**AVIS RELATIF À LA PROTECTION
CONTRE LES EVENTUELS EFFETS NOCIFS ET NUISANCES
PROVOQUÉS PAR LES RAYONNEMENTS NON IONISANTS
GÉNÉRÉS PAR DES ANTENNES ÉMETTRICES STATIONNAIRES**

Commune : ANDENNE - Exploitant : ORANGE

Référence exploitant : 044N1_2 / 30146N1_1 / 40146N1_1/ 50146N1_1

Rapport n° 1852 / 2025

Figure 1 : Vue en plan des lieux de séjour et des points de contrôle

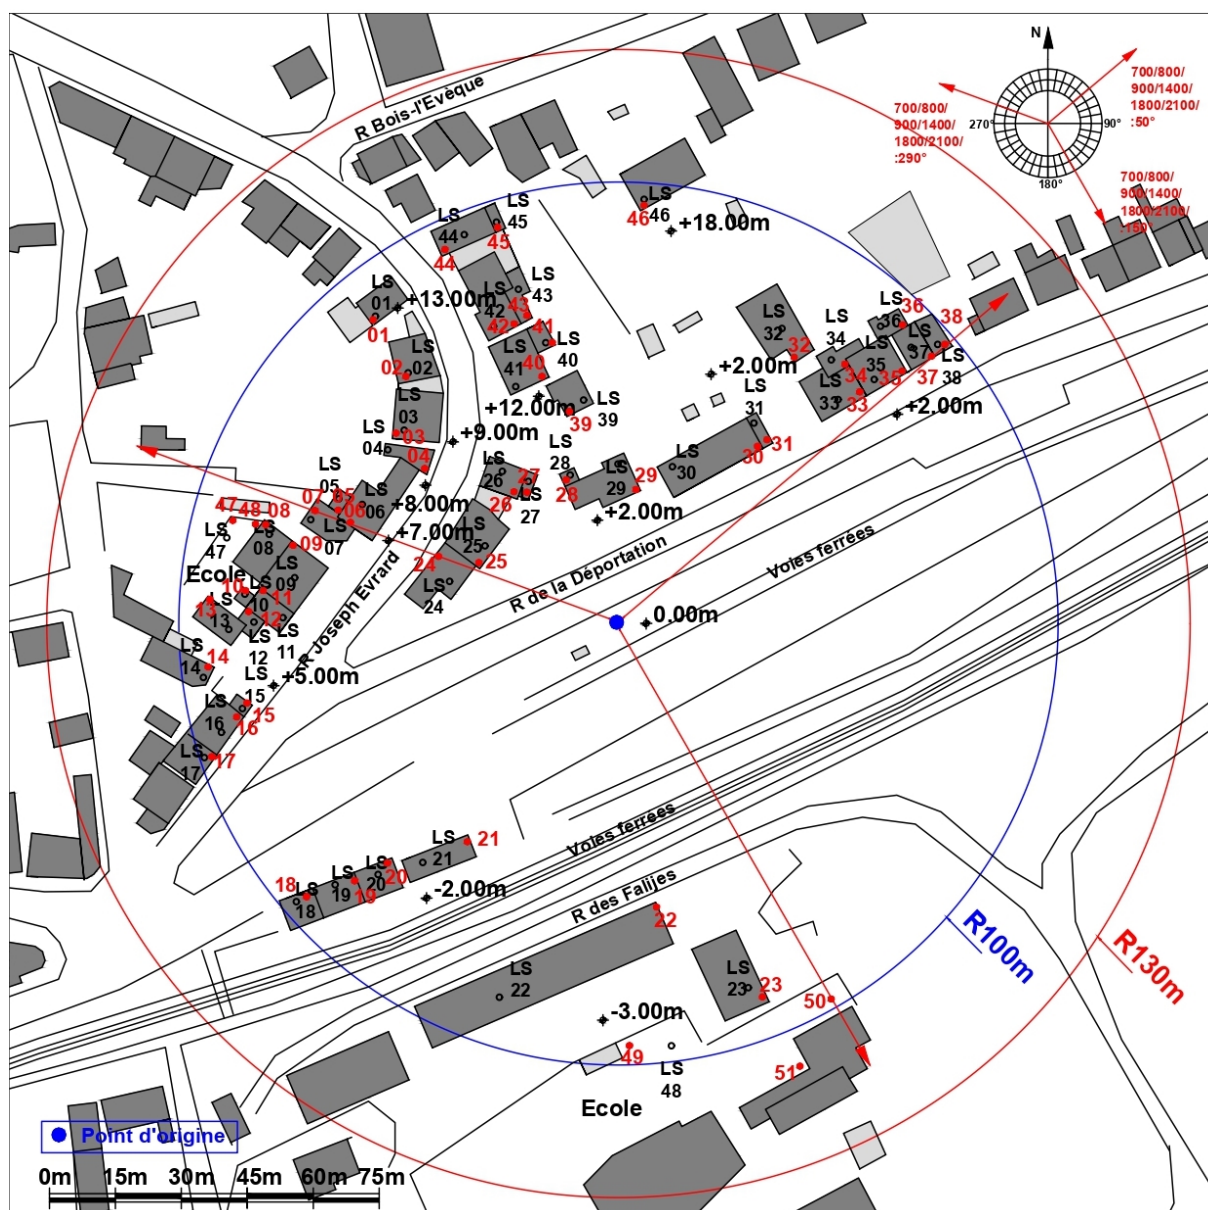
Les fréquences d'émission, la puissance rayonnée par chacune des antennes et leur gain permettent de déterminer le rayon de la zone à analyser. Tout dépassement de la limite par installation est exclu en dehors de cette zone. Le tableau 2 reprend les 35 LS² pour lesquels l'indice d'exposition est le plus élevé. Les différentes colonnes indiquent :

- le numéro du point de contrôle repris sur un des plans de la figure 1;
- le numéro du LS dans lequel se trouve le point de contrôle de la 1^{ère} colonne ;
- l'atténuation d'obstacle prise en compte pour le calcul de l'indice d'exposition dans le LS ;
- le résultat du calcul de l'indice d'exposition.

En ce qui concerne les antennes de l'installation mentionnées dans le tableau 1, la distance maximale à laquelle la limite pourrait être atteinte, à l'extérieur, est égale à 74,5 m. S'il n'y a pas de LS à une distance inférieure, les antennes respectent forcément la limite d'immission.

Dans le cas des LS situés à l'intérieur des bâtiments, une atténuation d'obstacle est prise en compte et il en résulte que la distance maximale à laquelle la limite pourrait être atteinte se réduit à 53,0 m.

Figure 2 : Vue en plan des installations d'antennes dans un rayon de 300 mètres autour de l'installation faisant l'objet de la demande d'avis

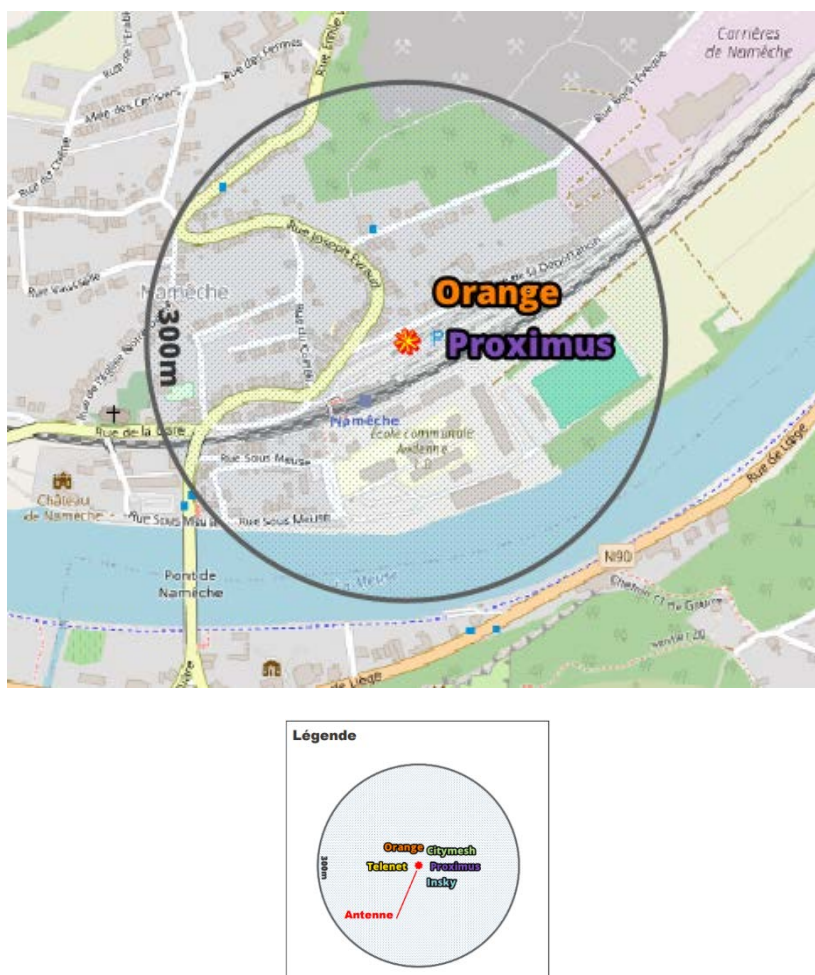
Le plan en projection verticale de la figure 2 indique la localisation des installations d'antennes émettrices stationnaires visées par le décret et situées dans un rayon de 300 mètres autour de l'installation référencée dans le paragraphe 2 et localisée au centre du cercle. Les données de localisation de ces antennes et les avis correspondant sont accessibles via le cadastre en ligne des antennes émettrices stationnaires⁸. Les installations prises en compte dans l'évaluation du respect de la limite cumulative sont les installations d'antennes émettrices déclarées en service par l'exploitant à la date du présent avis, à l'exception de l'installation référencée dans le paragraphe 2 et éventuellement d'autres installations ayant fait l'objet d'une demande d'avis à la même date et qui sont situées à l'intérieur de la zone de 300 mètres de rayon.

- a) il y a au plus 4 installations d'antennes émettrices stationnaires présentes dans la zone d'évaluation de 300 mètres de rayon représentée dans la figure 2, y inclus l'installation référencée dans le paragraphe 2 : la limite cumulative définie à l'article 4, §2 du décret est nécessairement respectée dans les lieux de séjour à l'intérieur de la zone d'évaluation de 300 mètres de rayon ;

- c) dans tous les autres cas, il a été vérifié que la limite cumulative définie à l'article 4, §2 du décret n'est pas dépassée dans les lieux de séjour sur base du nombre d'installations localisées dans la zone d'évaluation de 300 mètres de rayon représentée dans la figure 2, de leur localisation ainsi que des données inscrites dans la figure 1 et au paragraphe 4 du présent avis et dans les avis attestant le respect de la limite par installation ou de la limite abrogée de 3 V/m relatifs aux autres installations reprises dans la figure 2.

Compte tenu des considérations ci-dessus, il apparaît que l'intensité du rayonnement électromagnétique généré, dans les lieux de séjour situés dans un rayon de 300 mètres autour de l'installation référencée dans le paragraphe 2, par l'ensemble des antennes émettrices stationnaires de l'ensemble des exploitants du même site d'antennes émettrices stationnaires respecte la limite fixée à l'article 4, § 2 du décret.
